行政院環境保護署 書函(環評相關會議)

主旨：檢送「協和發電廠更新改建計畫環境影響評估報告書初稿」專案小組初審會議紀錄1份，請查照。

「協和發電廠更新改建計畫環境影響評估報告書初稿」專案小組初審會議紀錄

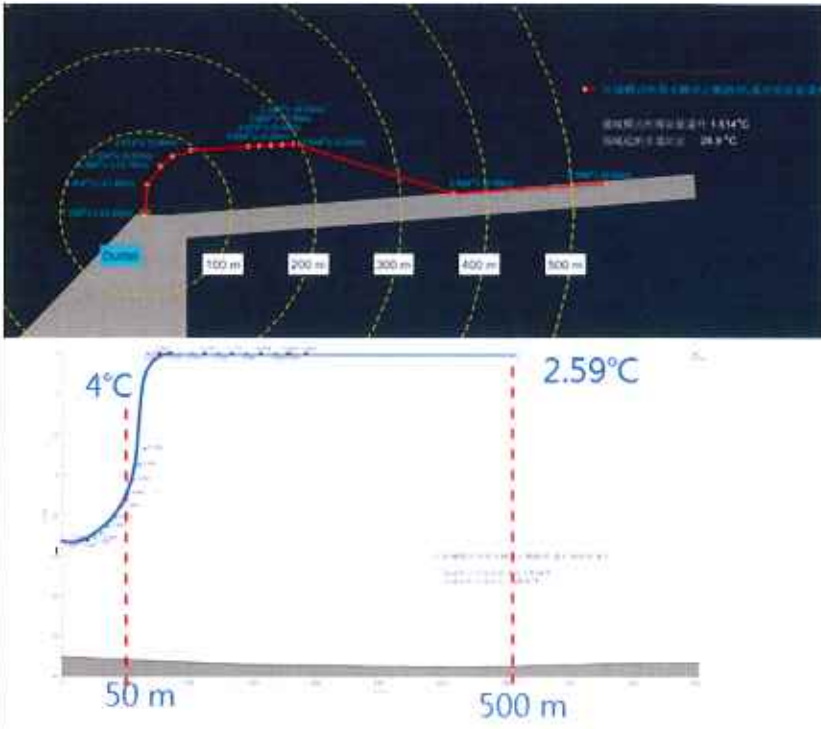
- (一) 本案各空氣污染排放濃度與臺中火力發電廠、興達火力發電廠相同，惟上述 2 廠已開發多年，建議宜有更低之污染排放濃度。
- (二) 請推估鄰近大型公共工程土石產生量與本案利用量之期程，確切提出外購量與期程。
- (三) 溫排水出水溫度為 7°C 是否為誤植？
- (四) FSRU 若能做為陸上 LNG 儲槽完工前之供氣替代方案，為何無法做為永久方案？
- (五) 請蒐集世界上採用永久式 FSRU 之地區與氣象條件，目前僅有西元 1985 年至西元 2005 年之數據，宜再補強。
- (六) 目前生活污水全回收僅使用預鑄式污水處理設施應有困難。
- (七) 用水平衡圖中綠化澆灌用水似乎有誤。

項目	污染物名稱	大港國中(中山)			探鹽國小(安海)			舊空品標準	新空品標準	高峯	極值	日均	高峯	極值	日均	廠界 敏感點	PM _{2.5} (µg/m ³)	24小時值	13	0.58	13.58	15	0.32	15.32	35	35		年平均值	-	0.10	-	-	0.05	-	15	15	SO ₂ (µg/m ³)	小時平均值	5	0.80	5.80	4.6	0.57	5.17	250	75		年平均值	-	0.03	-	-	0.02	-	30	20	FSRU	NO _x (ppb)	小時平均值	30.2	5.05	35.25	26.4	3.62	30.02	250	160		年平均值	13	0.58	13.58	15	0.32	15.32	50	30			小時平均值	30.2	5.05	35.25	26.4	3.62	30.02	250	160			年平均值	-	1.40	-	-	0.95	-	50	30
項目	污染物名稱			大港國中(中山)			探鹽國小(安海)					舊空品標準	新空品標準																																																																																								
		高峯	極值	日均	高峯	極值	日均																																																																																														
廠界 敏感點	PM _{2.5} (µg/m ³)	24小時值	13	0.58	13.58	15	0.32	15.32	35	35																																																																																											
		年平均值	-	0.10	-	-	0.05	-	15	15																																																																																											
	SO ₂ (µg/m ³)	小時平均值	5	0.80	5.80	4.6	0.57	5.17	250	75																																																																																											
		年平均值	-	0.03	-	-	0.02	-	30	20																																																																																											
FSRU	NO _x (ppb)	小時平均值	30.2	5.05	35.25	26.4	3.62	30.02	250	160																																																																																											
		年平均值	13	0.58	13.58	15	0.32	15.32	50	30																																																																																											
		小時平均值	30.2	5.05	35.25	26.4	3.62	30.02	250	160																																																																																											
		年平均值	-	1.40	-	-	0.95	-	50	30																																																																																											
6.對溫室氣體排放量之減量控制或抵換應有詳實說明。	<p>本計畫採用高效率燃氣複循環發電機組，預估溫室氣體單位發電量排放量約為 0.376 公斤 CO₂e/度，而更新前 4 部燃油機組 106 年溫室氣體盤查量約為 0.734 公斤 CO₂e/度，在總量方面新機組總碳排為 623.49 萬公噸 CO₂e/年，依 106 年固定污染源操作許可之耗油量計算碳排為 1294.78 萬公噸 CO₂e/年，故更新機組後之溫室氣體為淨減碳量約 671.29 萬公噸 CO₂e/年。</p>																																																																																																				
7.溫排水影響燃油機組現況及後續燃氣機組評估應請比較說明。	<p>本計畫更新改建後，本計畫新機組之溫排水排放量約為 70 CMS，較舊機組(約 89 CMS)減少約 21.53%；既有機組之溫排水採用導流堤表面排放，而新機組之溫排水渠道與西海堤共構，溫排水沿西海堤至西防波堤轉折處藉由潛式管道排放，其排放管線底部高程約位於海平面以下 25 m。排放點高程距海床約 37 m 尚有 12 m 高差，對底棲生物影響輕微，具有良好擴散降溫條件。模擬溫排水在排放口 500 公尺最大綜合溫升約 2.59 °C，不僅符合環保署放流水標準≤4°C之規定，在排放口出口約 50 公尺處溫升已小於 4°C。</p>

圖 1、模式所得冬季波浪條件下填海造陸前、後的地形侵淤趨勢圖

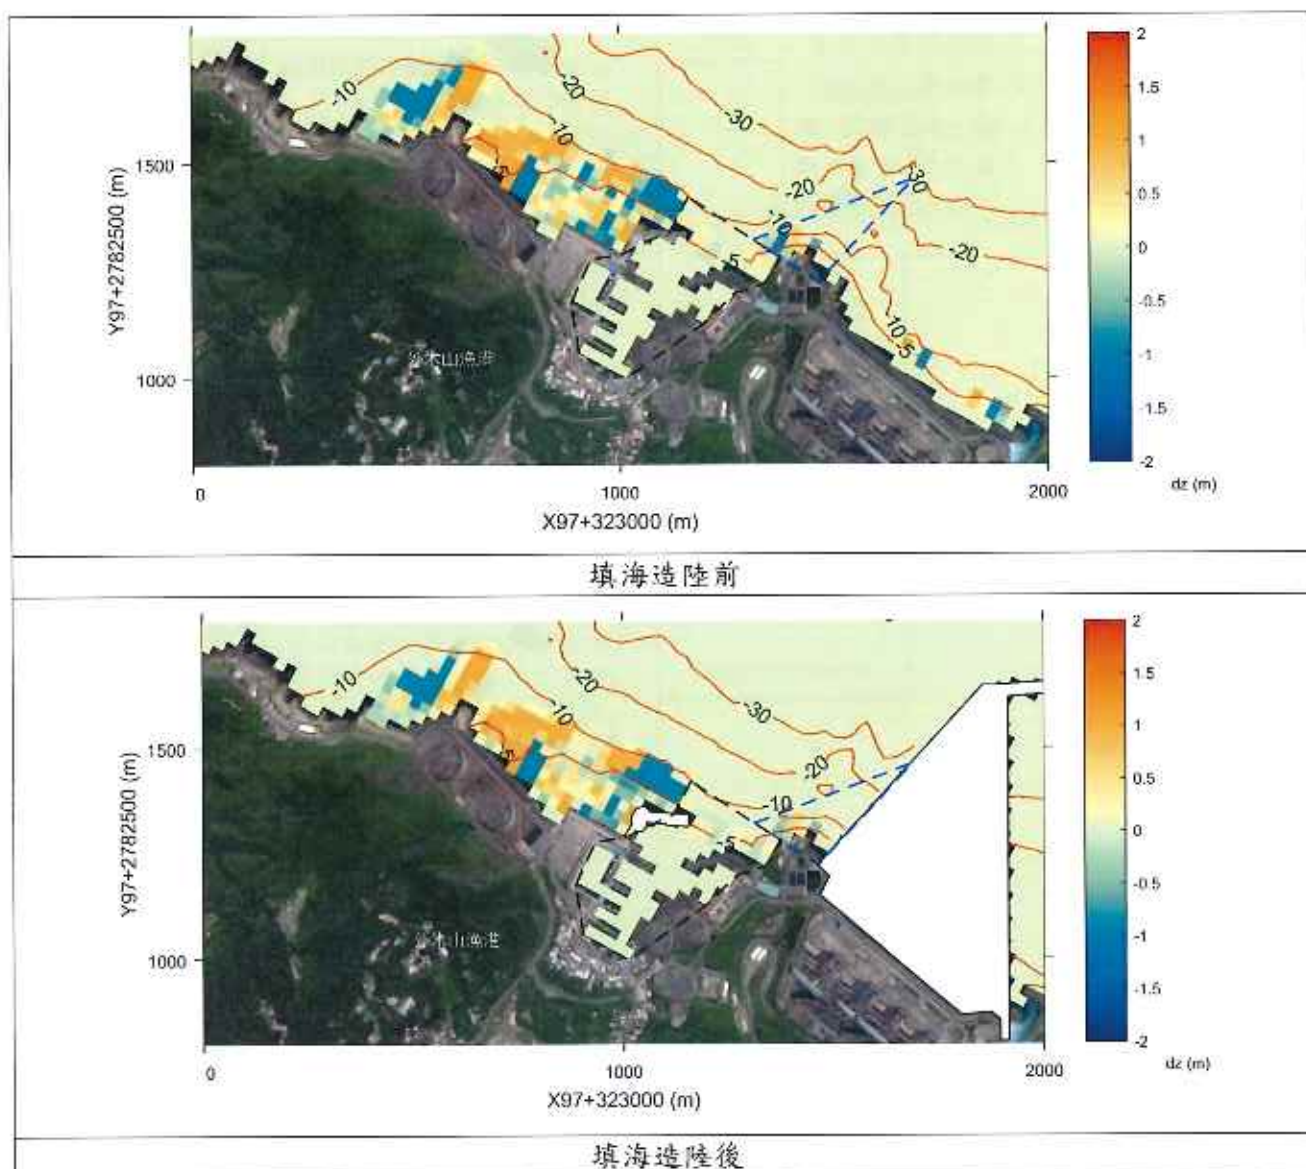
- (七) 對於海事工程之安全性、風險管理及預警機制，宜具體說明。
- (八) 雖開發單位已說明漂砂之可能改變，但依據第四核能發電廠之經驗，突堤效應致漂砂行為改變，請再注意相關影響。

圖 1 顯示經過同一組大小潮(16天)潮流與冬季波浪作用，分別模擬填海造陸前、後兩種配置的地形等侵淤圖，圖中色階為紅黃代表該處淤砂，為藍則為刷深，結果顯示外木山漁港港口航道有小幅侵淤互現，漁港與協和發電廠 LNG 圍堤外廓間海岸侵淤互現。
